## 柏崎刈羽原子力発電所 6号及び7号炉

確率論的リスク評価，事故シーケンスグループ  
及び重要事故シーケンス等の選定について  
(指摘事項に対する回答)

平成27年10月

東京電力株式会社

図 1a IVR による分岐確率の算出の流れ(①～④)

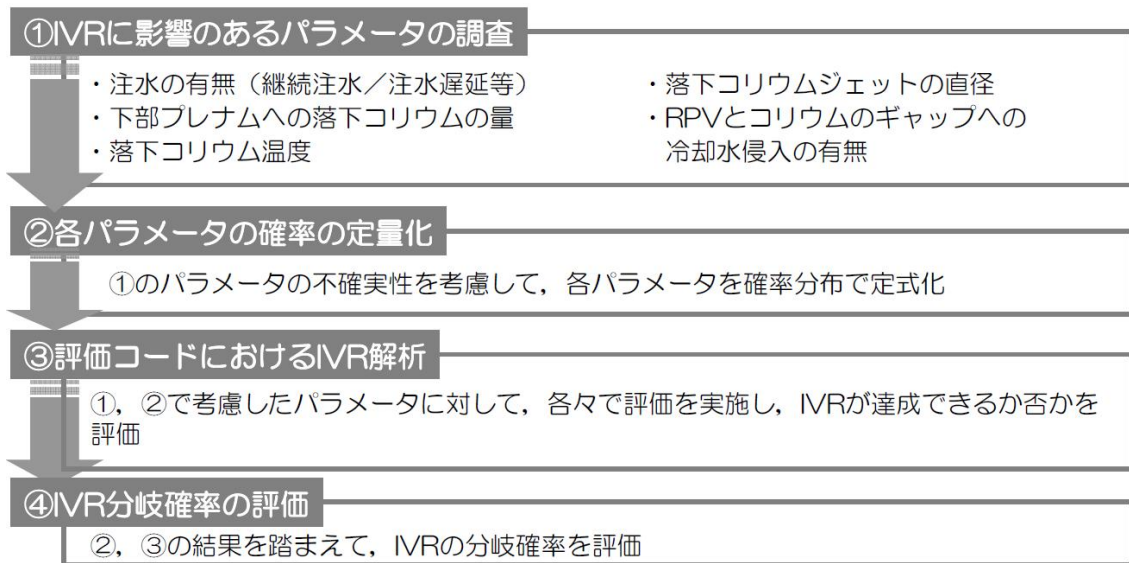
No.	日付	評価 種別	対象 分類	指摘内容	対応する補足説明資料の番号、備考等	資料該当頁
244-1	2015/6/30	内部事象 運転時 L1	個社	計算過程を詳細に資料に記載すること。(ペイズ統計の件)	<u>対象外(他事業者への指摘事項)</u>	—
244-2	2015/6/30	内部事象 運転時 L1	個社	人的過誤の除外規定について、運用も含めて明確に整理して説明すること。	<u>対象外(他事業者への指摘事項)</u>	—
244-3	2015/6/30	内部事象 運転時 L1.5	個社	IVR 評価コードのモデルの詳細を説明すること。	補足説明資料【244-3】参照	本資料 2 頁
244-4	2015/6/30	内部事象 運転時 L1.5	個社	IVR の分岐確率の位置付けについて、示し方を再考して説明すること。	補足説明資料【244-4】参照	本資料 16 頁
250-1	2015/7/16	シーケ ンス選 定	共通	各破損モードにおける最も厳しい PDS の考え方について対策含め説明すること。	補足説明資料【250-1】参照	本資料 32 頁
250-2	2015/7/16	シーケ ンス選 定	共通	MCCI の PDS 選定に関して詳細な説明をすること。	補足説明資料【250-2】参照	本資料 34 頁
250-3	2015/7/16	シーケ ンス選 定	共通	地震特有の事故シーケンスの検討について定量的な説明の可否について検討を行うこと。	本件へのご回答は地震 PRA に関する内容となるため、地震 PRA についてのご指摘への回答の際にご説明します。	追而

今回、KK6/7 号機の内部事象運転時レベル 1.5PRA のイベントツリーでは、IVR についての分岐(ヘディング)を設定している。この分岐確率の算出の考え方は、図 1a の①～④の通りである。IVR に影響するパラメータを選定(①)すると共に各パラメータの分布を決定し、これらのパラメータのイベントツリーを作成(②、表 3、図 1b)、シーケンス毎に評価コードを用いて IVR の成否を判定(③、図 1c)し、判定結果を集約することで IVR の発生確率を求めた(④)。
